1. Wordt het plangebied na verlegging van de leiding in de huidige staat teruggebracht?

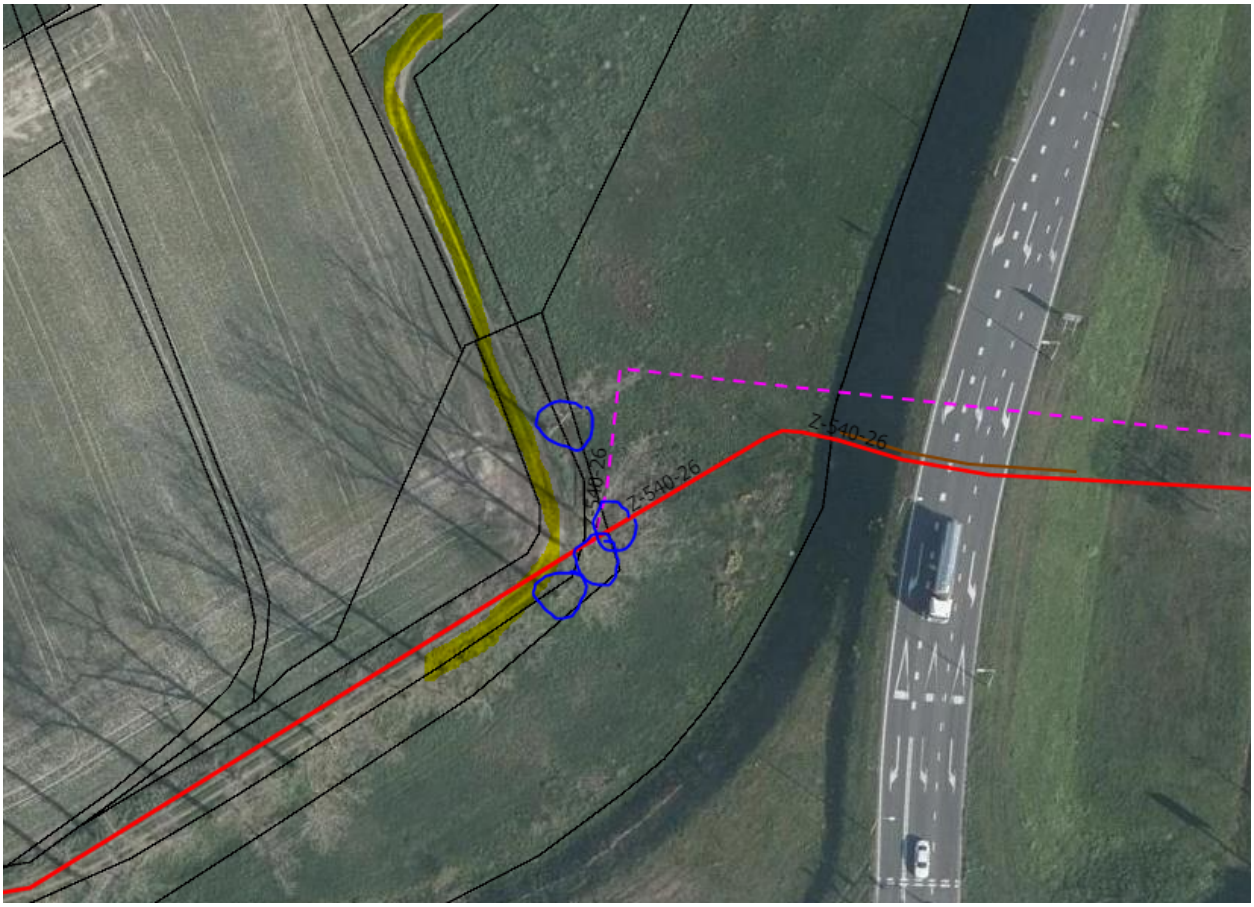
2. Wordt de leiding in het plangebied in open ontgraving aangelegd of middels een gestuurde boring?

De kruising met de A2, zoals aangegeven op bijgevoegde tekening (zie bijlage), wordt gerealiseerd middels een HDD (blauwe lijn). Deze wordt aangesloten op de bestaande leiding (groene lijnen) in open ontgraving. Dit betekent dat de Dr. Hub van Doorneweg en het naastgelegen fietspad tijdelijk worden gestremd.

HDD is een gestuurde boring (Horizontal Directional Drilling).
